图纸问题

一、1号连栋温室大棚

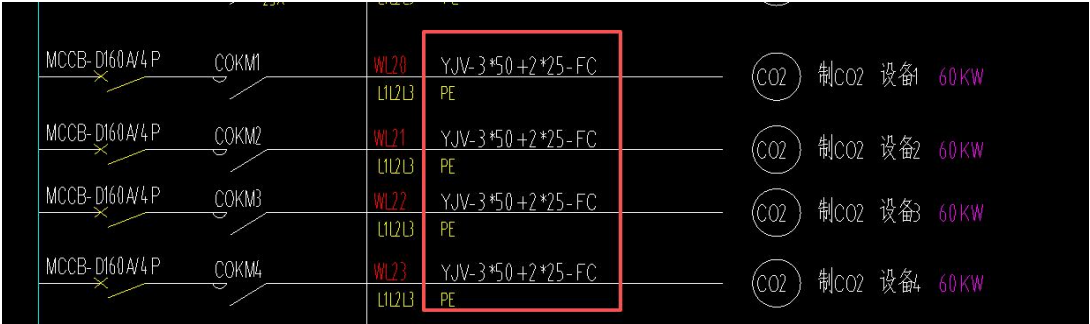
1. 如图所示，请明确 AC 控制柜至制 CO2 设备电缆的配管规格及型号？

答：采用直径 60mmPVC 套管。

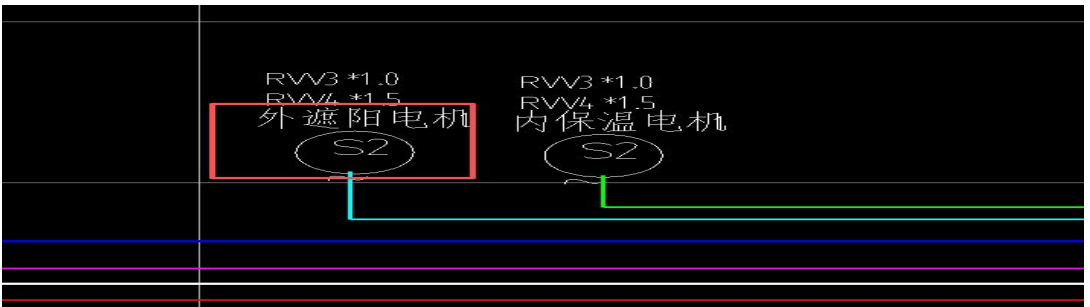
2. 如图所示，平面图与说明图例表中标注不一致，请明确以哪个为准？

答：为 S1 外遮阳电机。

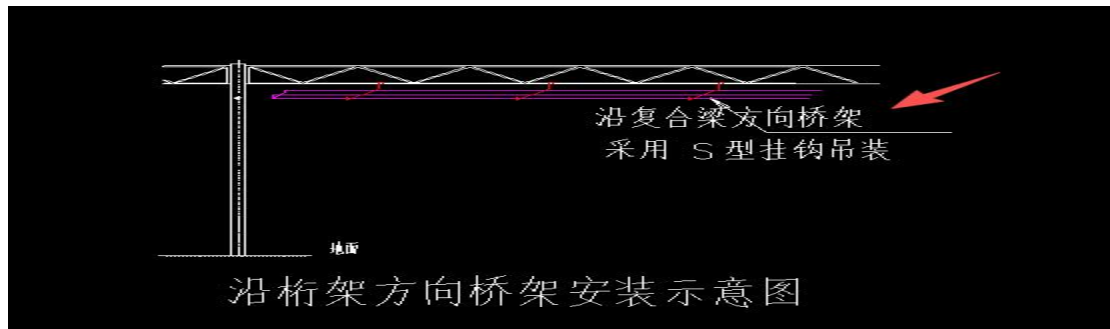
4. 如图所示，请明确连接 DN110PVC 落水管接入原始排水管网的具体做法？

答:本次落水管接入园区原始排水管网不在施工范围。

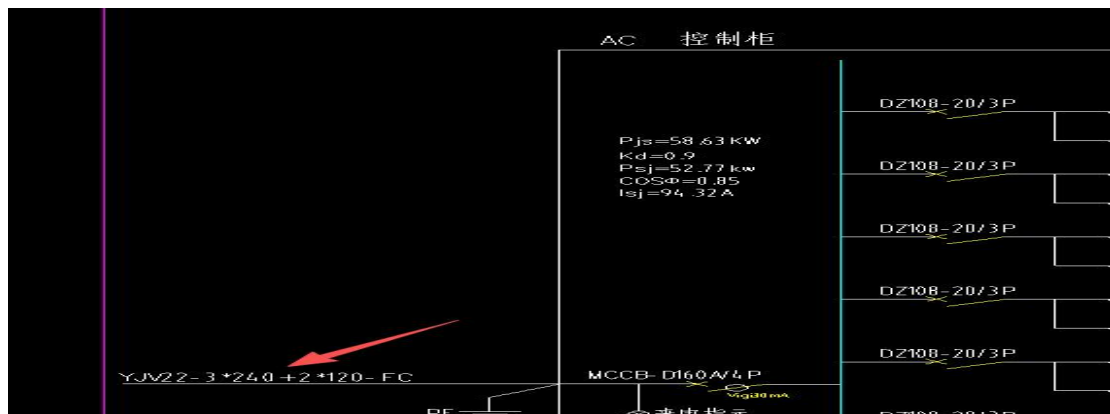
5. 如图所示,请明确沿复合梁方向桥架采用 S 型挂钩的具体材质?

答:以不锈钢材质。

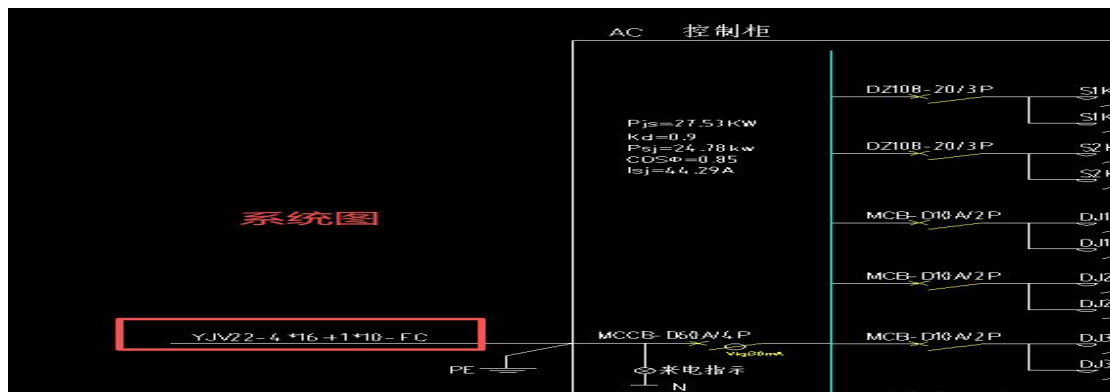
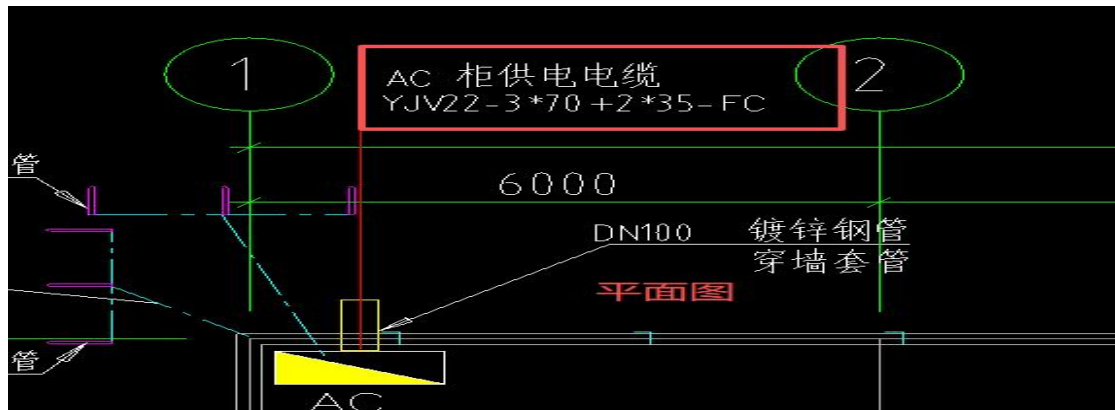
1. 如图所示,系统图与平面图中电缆规格标注不一致,请明确以哪个为准?

答;以平面图为准。
